Presentazione di osservazioni relative alla procedura di Valutazione di Impatto Ambientale (VIA) – art.24 co.3 D.Lgs.152/2006 e s.m.i.

_____ Progetto definitivo Nodo ferroviario di Novara. I fase del PRG di Novara Boschetto _____

Osservazioni relative alla procedura di Valutazione di Impatto Ambientale (VIA)

Progetto definitivo Nodo ferroviario di Novara. I fase del PRG di Novara Boschetto

Figura 3-3: andamento delle concentrazioni di benzene, PM10, NO₂ e CO in funzione della distanza dall'asse autostradale: valutazioni effettuate con il modello di dispersione degli inquinanti in atmosfera ADMS-Urban - località Strà comune di Caldiero, periodo 26 marzo – 24 aprile

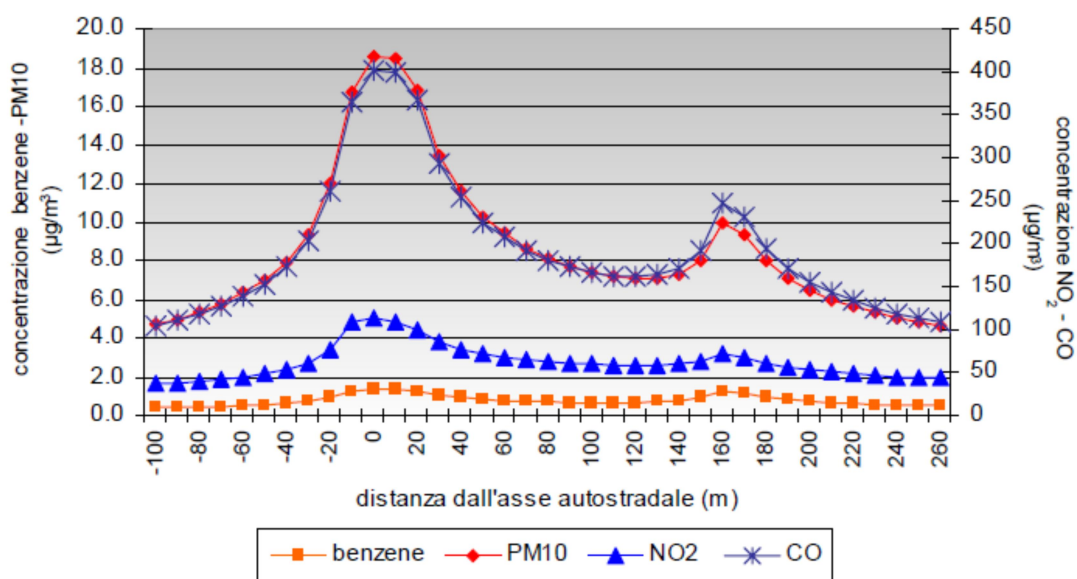
A mero titolo di riferimento si riporta uno studio relativo alla distribuzione degli inquinanti rispetto ad una sorgente di emissione comparabile che evidenzia come la loro concentrazione si mantenga a livelli elevato fino a 100 metri dalla sorgente.

Nel grafico di Figura 3-3 è riportato l'andamento delle concentrazioni dei principali inquinanti a due metri dal suolo, al variare della distanza dall'asse autostradale. La sezione considerata è quella riportata in Figura 3-4, Figura 3-5, Figura 3-6. Le concentrazioni sono massime in corrispondenza dell'autostrada e tendono a diminuire allontanandosi dall'asse autostradale, per poi aumentare di nuovo in corrispondenza della statale 11. Come si può notare anche dall'analisi delle mappe di concentrazione di Figura 3-4, Figura 3-5 e Figura 3-6 le concentrazioni di inquinanti si mantengono elevate anche alla distanza di 100 metri dall'asse stradale: l'NO₂ supera i 50 µg/m³, il benzene 1 µg/m³. Il contributo del traffico autostradale alla concentrazione in aria degli inquinanti è predominante rispetto a quello dovuto alla statale 11 in particolare se si analizza la distribuzione di NO₂ e PM10 maggiormente legati alla presenza al transito di veicoli pesanti.

Fig. A

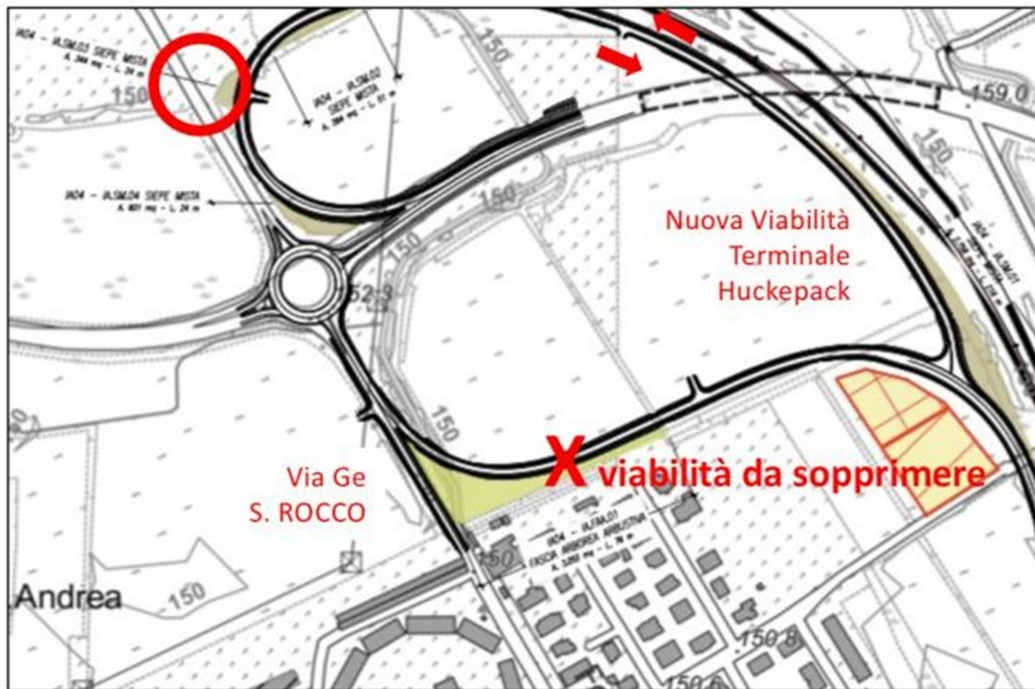
- incomprensibile la decisione di progettare una via di transito di mezzi pesanti di una tale entità e continuità di traffico a pochi metri da una zona residenziale intensamente abitata non ricercando soluzioni alternative per altro già ampiamente disponibili come lo sfruttamento delle infrastrutture viarie già realizzate come la rotatoria posta ad est lungo la via Pavese all'altezza dell'incrocio con la prosecuzione della strada Maretti, interrotta dalla gronda ferroviaria AV/AC, che già realizza l'accesso da altro lato all'area ove è operativo il terminale Huckepack, peraltro su aree già di proprietà di RFI. Altresì la predetta rotatoria è accessibile anche per altra viabilità dalla via Biancalani, ed attualmente utilizzata anche dal traffico in ingresso al terminale Huckepack proveniente dalla Autostrada Torino Milano o dalla Tangenziale di Novara, attraversando il ponte sul Terdoppio e sottopassando la linea ferroviaria FNM.(Fig A)

Come evidenziato, per esempio, nella seguente immagine, sarebbe fattibile lo spostamento su un'area che non presenta alcun insediamento residenziale pregresso e già di per sé fortemente caratterizzata da insediamenti commerciali esistenti, ciò conciliando un facile accesso all'opera in progetto e , contemporaneamente, salvaguardando le esigenze degli abitanti.

-che venga considerata la possibilità di utilizzare le opere viarie e le vie di accesso esistenti

- che venga riconsiderato il percorso della direttrice Sud allontanandolo il più possibile dall'area abitata.
